MINISTERIO DE AMBIENTE

## DIRECCIÓN DE EVALUACIÓN DE IMPACTO AMBIENTAL

DEIA-DEEIA-AC-0025-0703-2024

En ese sentido, es oportuno señalar que, conforme a lo establecido por el artículo 41 del Decreto Ejecutivo 123 de 14 de agosto de 2009, modificado por el Decreto Ejecutivo 155 de 5 de agosto de 2011, el proyecto **Nivelación de Terreno y Construcción de Infraestructura para Proyecto Futuro**, se encuentra en fase de evaluación y análisis.

Imagen No.1 Se observa la desembocadura de la quebrada El Pueblo y presencia de arbustos en la ubicación de la laguna actual. Fuente Google Earth (2014, septiembre).

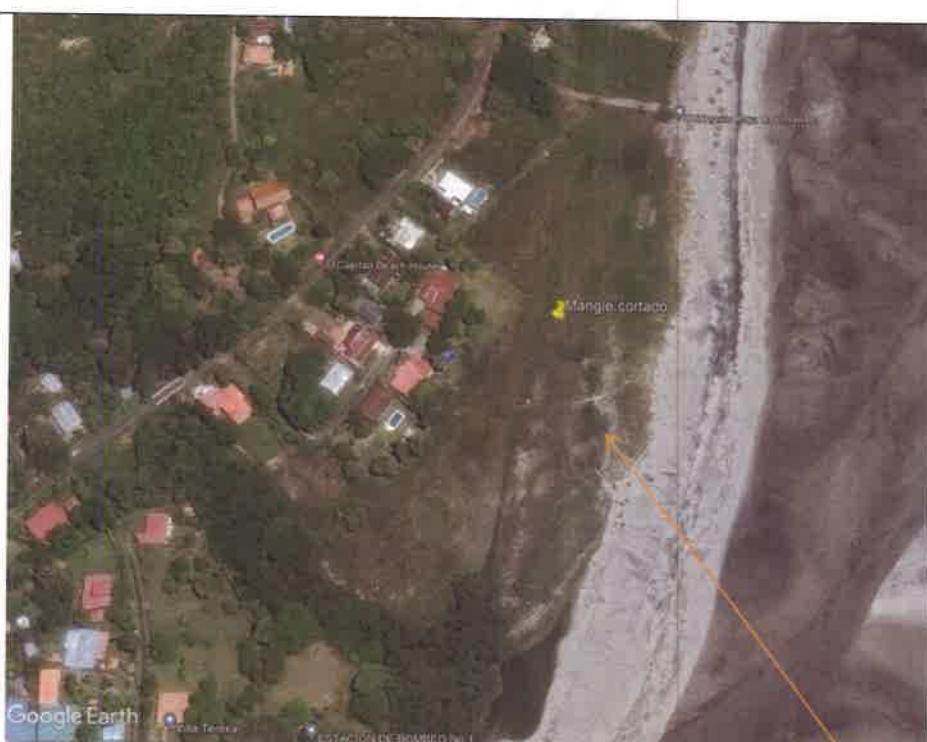
- Debe presentar una lámina o capa de agua poco profunda o agua subterránea próxima a la superficie del terreno, ya sea permanente o temporal.
- Constituyen zonas de inundación de manera que pueden ser temporales o permanentes, que aunado a esto se evidencia la presencia de manglar, lo cual lo tipifica como humedal marino costero.
- El límite de cualquier humedal queda determinado por el tipo de vegetación hidrófila (con buena predisposición al agua) que aparece en el terreno, de manera que al cambiar el tipo de vegetación por otra no hidrófila, podremos distinguir cómo el ecosistema de humedal termina y da comienzo a otro ecosistema de ambiente exclusivamente terrestre.

b) Se ha indicado que las especies de mangle más maduro se ubican fuera del polígono del proyecto. Por lo cual estos no se contemplan talar, sin embargo se ha explicado que las plántulas y rodales identificados dentro del polígono han crecido debido a la dinámica que se ha dado en el terreno entre el flujo de agua de escorrentía por los canales que atraviesan en proyecto, el empozamiento del agua salobre, aunado a esto las inundaciones que se forman dentro del polígono por la quebrada El Pueblo que no cuenta actualmente con una salida al mar.

Imagen No.2 Se observa la franja de protección de la quebrada El Pueblo, no se observa franja de protección del humedal costero en contra de lo señalado en el RESUELTO ARAP No. 01 de 29 de enero de 2008.

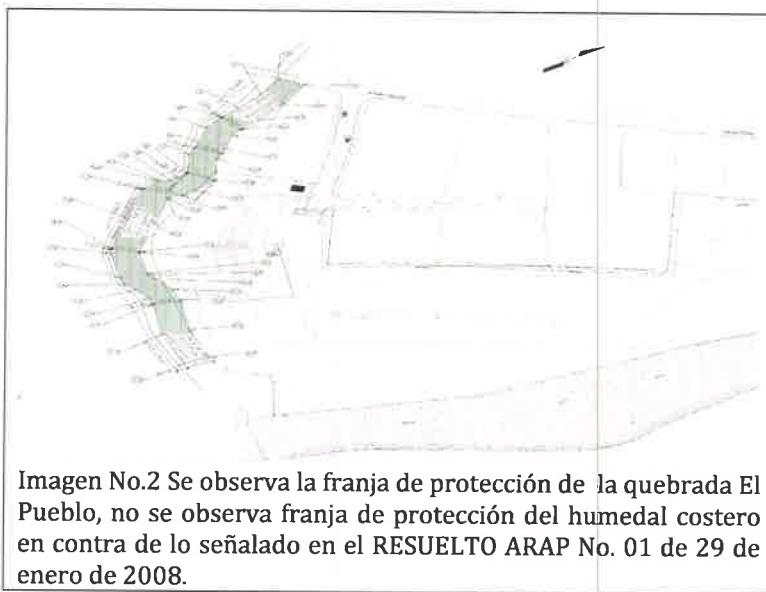
- De acuerdo a las características identificadas *in situ* y la descripción del levantamiento marino costero, sostenemos que la laguna señalada, si es un humedal.
- En el Artículo 3, del Resuelto ARAP No. 1 de 29 de enero de 2008, se establece que queda prohibida la tala, el uso, la comercialización y el desmejoramiento de cualquier humedal marino-costero, de sus productos, partes y derivados, **la modificación del perfil del suelo** o la construcción de obras de ingeniería o de cualquier otro tipo, que modifiquen o **interrumpan el flujo o aporte hídrico que deben recibir los humedales marino-costeros**, salvo las excepciones que establezca la Autoridad de acuerdo con los reglamentos respectivos, fundamentados en principios de sostenibilidad.

- Modificar el área de intervención del proyecto, estableciendo área de protección a la laguna costera.

g) Se presenta en los Anexos el plano de área de protección del proyecto, en cumplimiento de la Ley 1 de 3 de febrero de 1994 (Ley Forestal). Se presenta a continuación las coordenadas y superficie del área de protección del proyecto.

**Figura 2. Distancia entre tubería de salida de la PTAR hacia la colectora existente del sistema de alcantarillado de San Carlos**

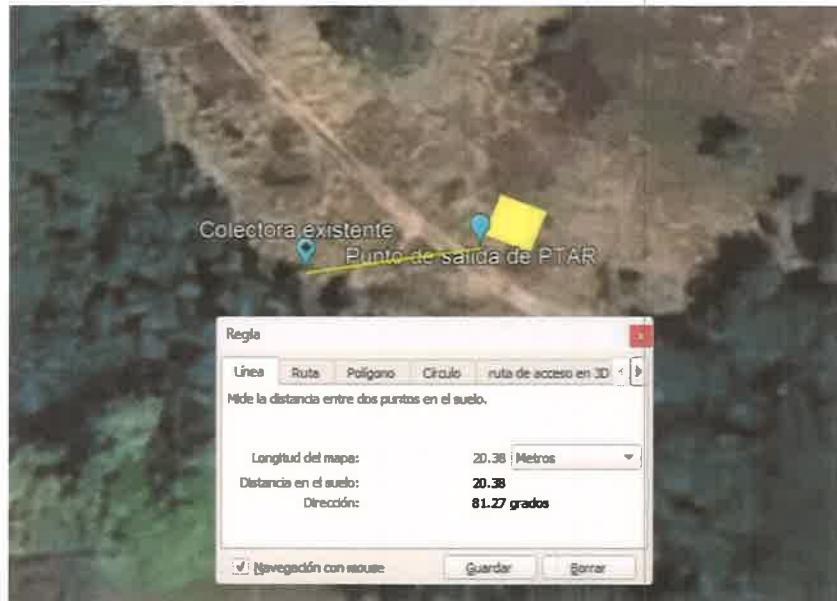
- Indicar cuál será la alternativa para la descarga de las aguas residuales del proyecto; toda vez que se indica que la conexión propuesta al sistema de alcantarillado se encuentra en construcción. Además, la Nota N° 42 Cert- DNING, no certifica que dicho sistema cuenta con la capacidad para recibir las aguas residuales generadas por el proyecto.
  - En base a la respuesta del acápite (a), se requiere presentar las coordenadas UTM del punto de descarga de las aguas residuales del proyecto. En caso que la descarga de las aguas residuales sea por medio de la conexión de la PTAR a la colectora, se requiere presentar las coordenadas UTM de esta conexión de manera legible y con secuencia lógica.

**Figura 3. Ilustración de servidumbre de acceso a Finca 10145**

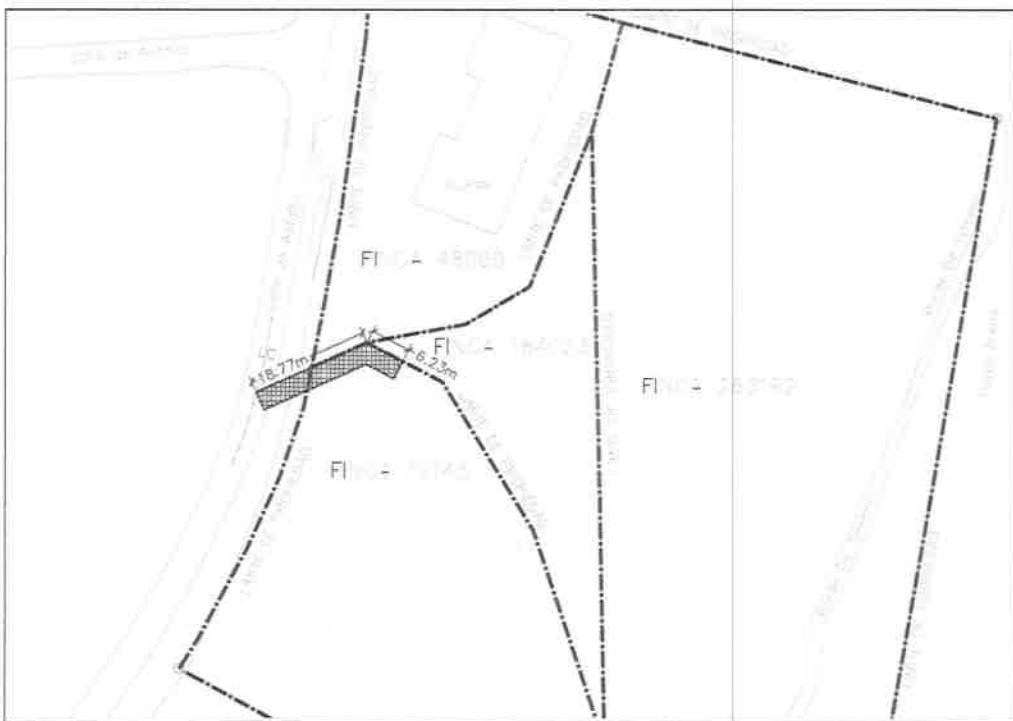
- a. Presentar plano, superficie y las coordenadas UTM que determinen el área de acceso de servidumbre pública, ubicado dentro del polígono del proyecto.

- b. Presentar superficie y las coordenadas UTM que determinen el acceso al área del proyecto en evaluación.
